DP83826 至 DP83826A 硬件过渡文档

摘要

德州仪器 (TI) 提供各种以太网 PHY 收发器，可满足多种终端设备用例的设计要求。本应用手册阐述了 10/100Mbps 产品组合中两款 PHY (DP83826x⁽¹⁾ 和 DP83826Ax⁽²⁾) 的差异及为充分利用 DP83826Ax 增强型 EMC 性能所需的设计变更。

图 3-1. DP83826x 自举配置流程图

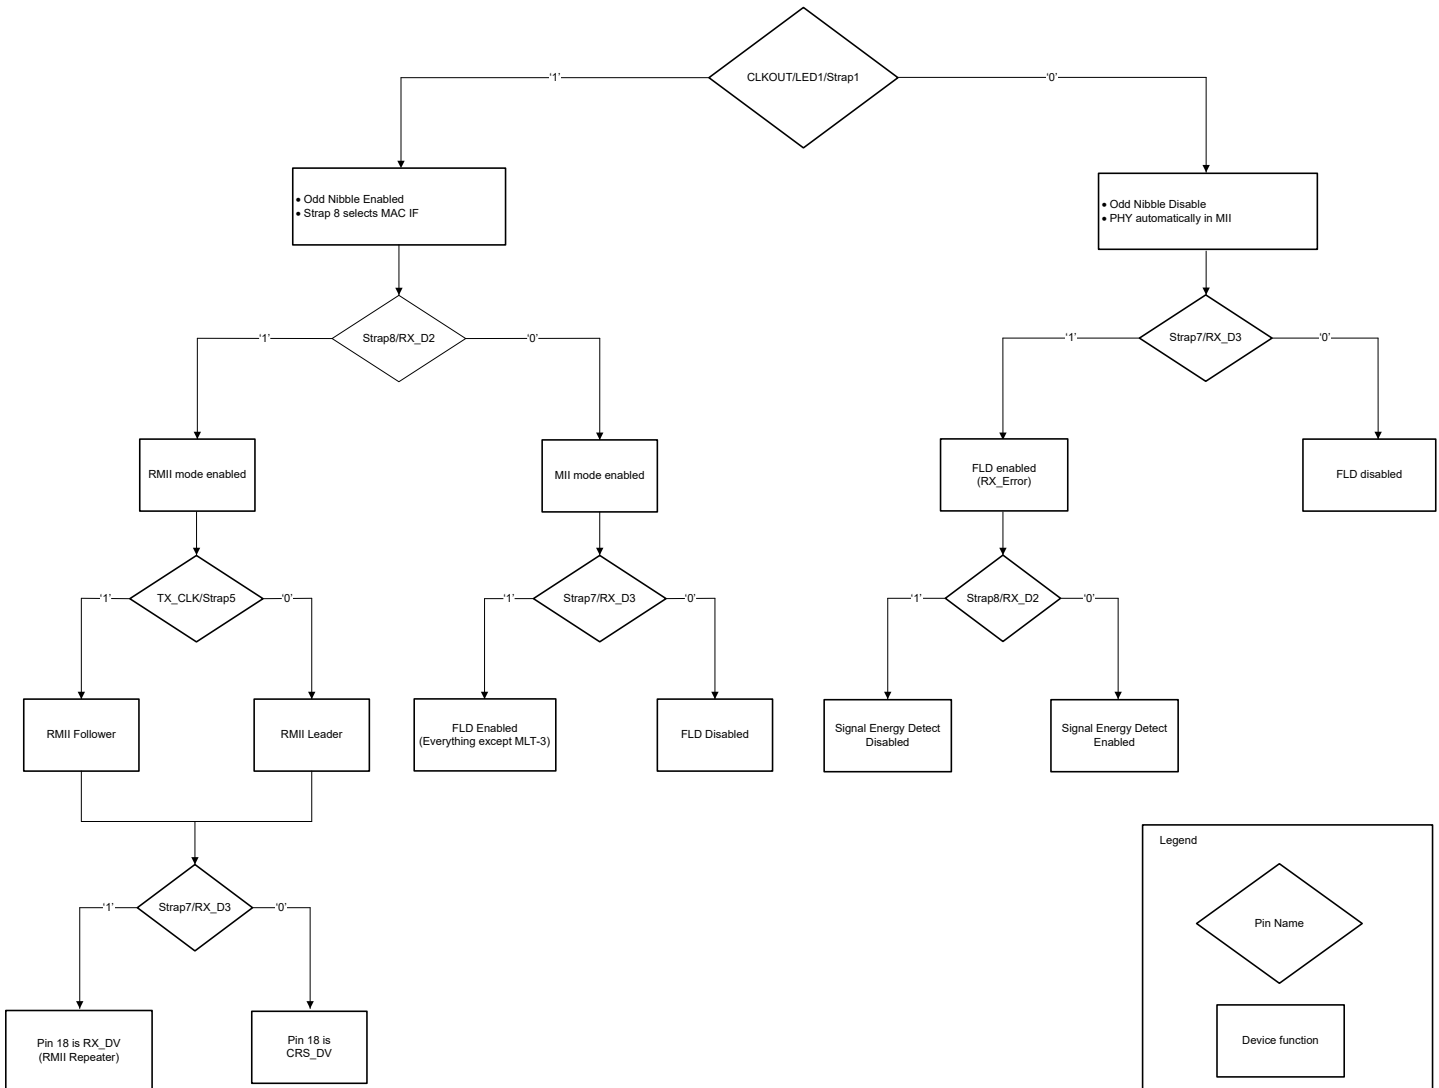
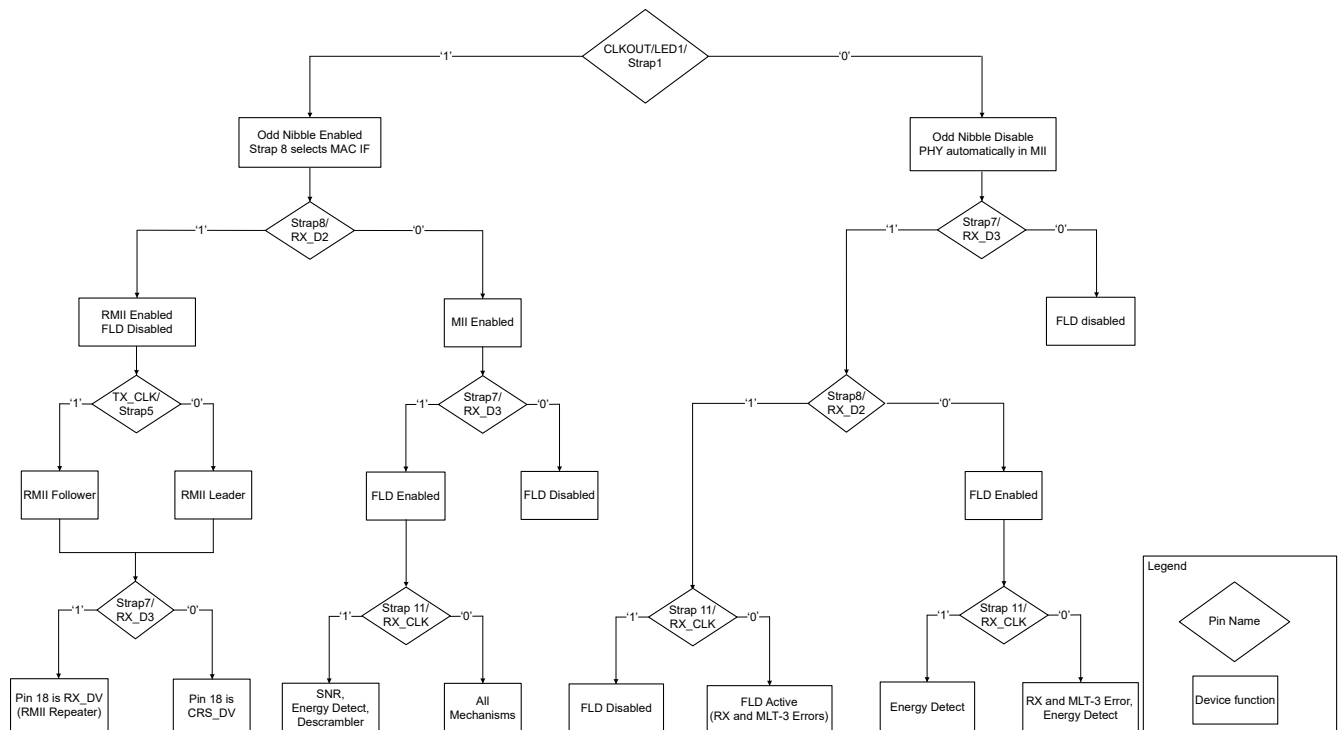
表 2-2 和图 2-1 列出了 DP83826x FLD 检测模式配置。请注意，在 FLD 跳线配置选项 2、3、4 中，启用 RX 错误计数时禁用 MLT3 错误计数。

表 3-3 和图 3-2 列出了 DP83826Ax FLD 检测模式配置。请注意，在相同的跳线配置下，MLT3 错误计数和 RX 错误计数均启用。RX 错误计数是 MLT-3 错误计数的超集，因此 RX 错误计数 FLD 触发早于 MLT-3 错误。因此，即使配置不同，DP83826x 与 DP83826Ax 的行为表现并无差异。

为实现 DP83826Ax 的最佳 EMC 性能，TI 建议仅启用信号/能量损耗 FLD 机制或禁用 FLD。这可通过在寄存器配置中写入 0x000B = 0x0001 或在启用 FLD 的情况下设置为 FLD 模式 5 来实现。
